TRATTA A.V. /A.C. TERZO VALICO DEI GIOVI
PROGETTO DEFINITIVO

Vasche di servizio cantiere COP20 Radimero in Comune di Arquata Scrivia

Relazione tecnica generale Art. 20 Allegato XXI D.Lgs. N. 163/2006

COMMESSA	LOTTO	FASE	ENTE	TIPO DOC.	OPERA/DISCIPLINA	PROGR.	REV.
I G 5 1	0 0	E	C V	R G	I M 0 0 0 0	0 2 1	A

Figura 4 – Localizzazione area aggiuntiva e area approvata.

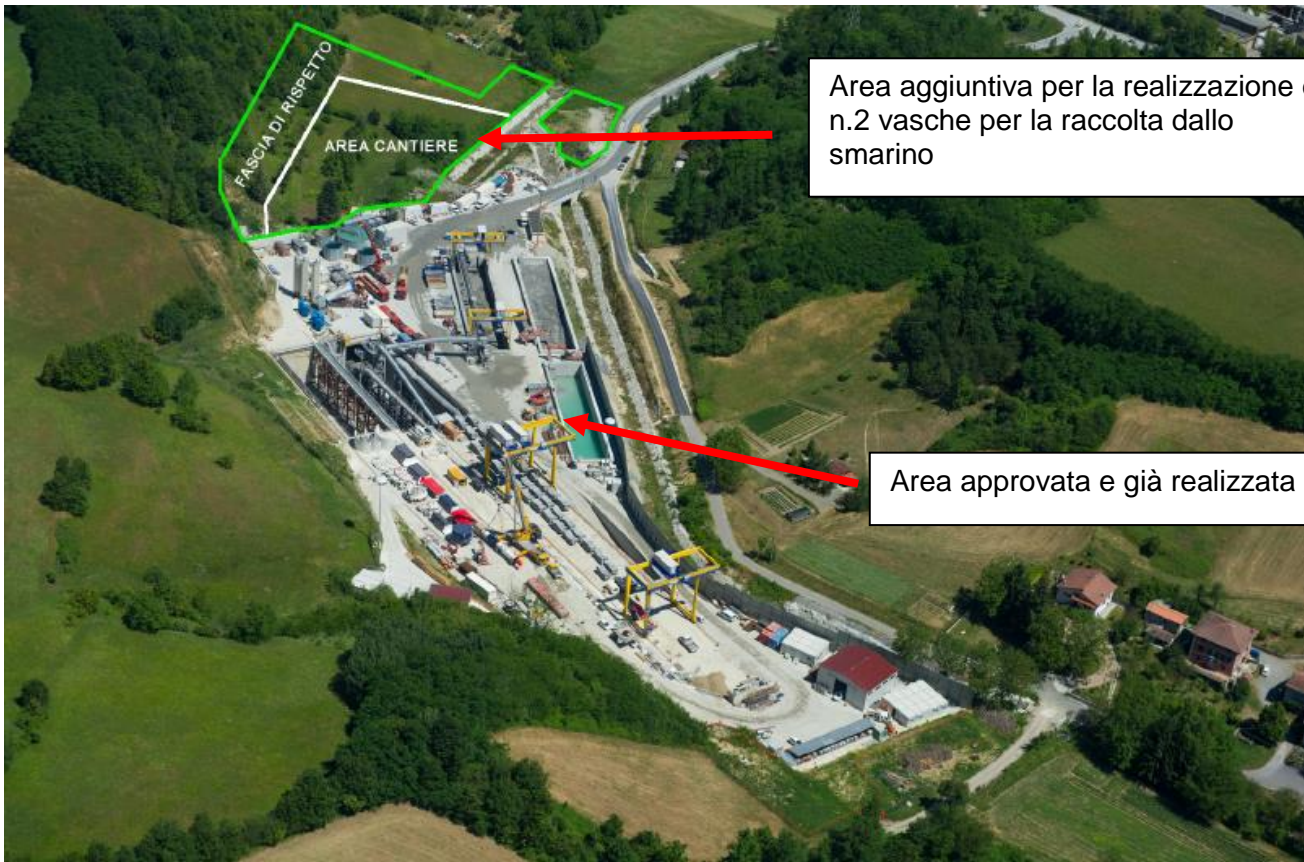
Il progetto di ampliamento di cantiere prevede di occupare un'adiacente area agricola per una superficie complessiva di circa 15.000 mq, utilizzandone 7.000 mq per l'ampliamento del cantiere (area interessata dalla realizzazione delle nuove vasche e dai movimenti terra) e 8.000 mq come fascia di rispetto. Le due vasche avranno un volume pari a 3500 m³ cadauna, con profondità di 7,00 m e larghezza di 10,00 m, sono ubicate nella fascia debolmente acclive che si estende presso la sponda orografica sinistra del Rio Campora a valle del cantiere esistente.

L'area in aggiunta e oggetto della variazione sarà localizzata in adiacenza nella parte all'area approvata, creando con essa una continuità di superficie venendo così a creare un'unica area.

Figura 5 – Stralcio della tavola Assetto Urbanistico. Il cerchio rosso indica la localizzazione del cantiere COP20 prevista nella variazione al progetto.

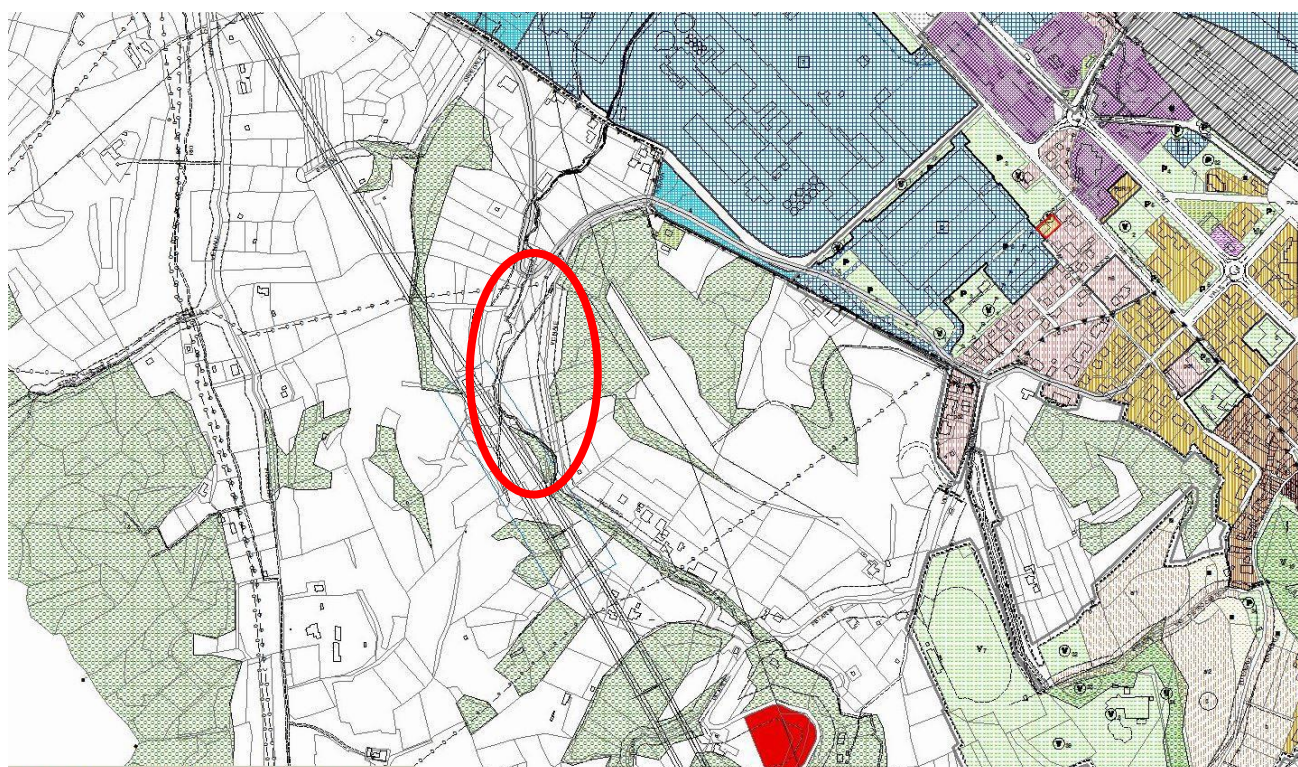
Dall'analisi delle Norme di Piano e con riferimento agli ambiti interferiti, non si rilevano elementi di incompatibilità da attribuire alla variazione progettuale in esame.
